*Ministero dell'Ambiente e della Sicurezza Energetica*

**Commissione Tecnica PNRR - PNIEC**

**Parere n. 381 del 08/08/2024**

<b>Progetto</b>	<p><b>Progetto per la realizzazione di un impianto fotovoltaico, denominato "Tortona 2", di potenza pari a 60 MW, comprensivo alle relative opere di connessione alla RTN, da realizzarsi nei Comuni di Tortona (AL), Pozzolo Formigaro (AL) e Frugarolo (AL)</b></p> <p><b>ID_VIP:8036</b></p>
<b>Proponente</b>	<p><b>Margisolar S.r.l.</b></p>

Figura 5 – Sezione recinzione, manto stradale, illuminazione (rif. MIC.01.04.c\_Illuminazione esterna)

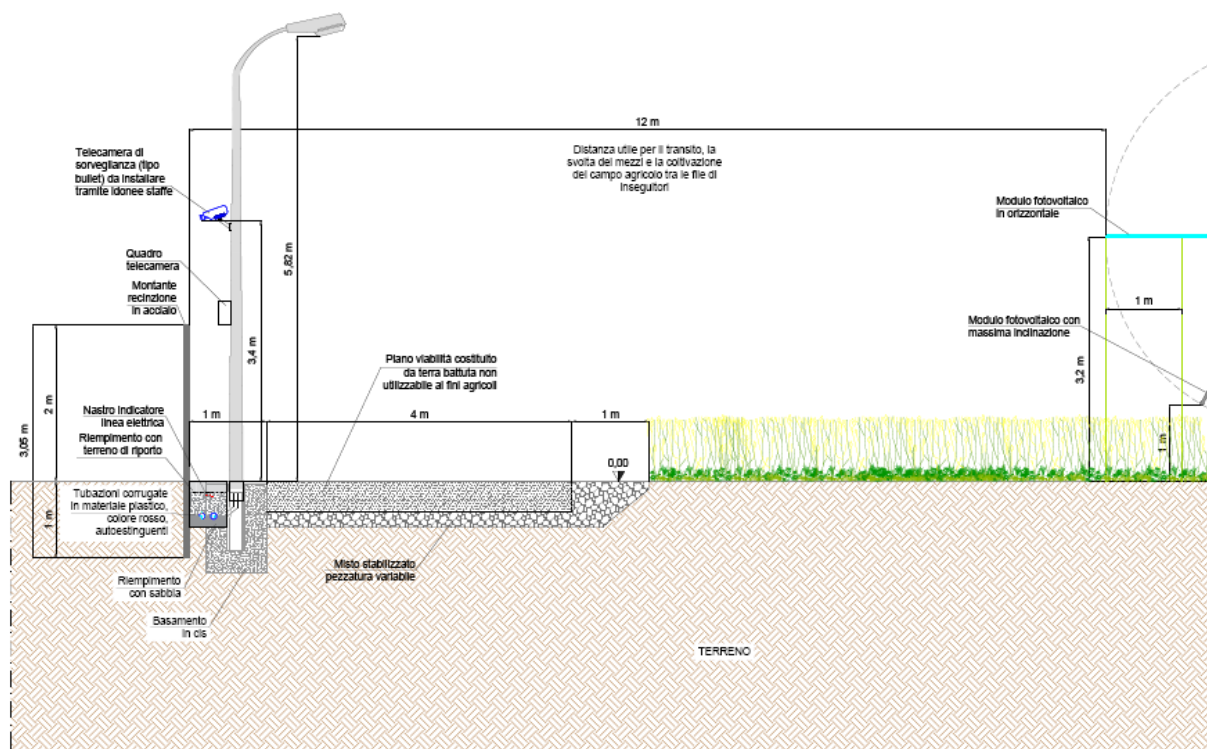
La Commissione, in riferimento al sistema di illuminazione, prescrive che sia progettato per accensione limitata unicamente in occasione di interventi manutentivi non diurni o in presenza di allarme antintrusione, come indicato nella relazione tecnica specialistica (**Condizione Ambientale n. 1, lett. l**).
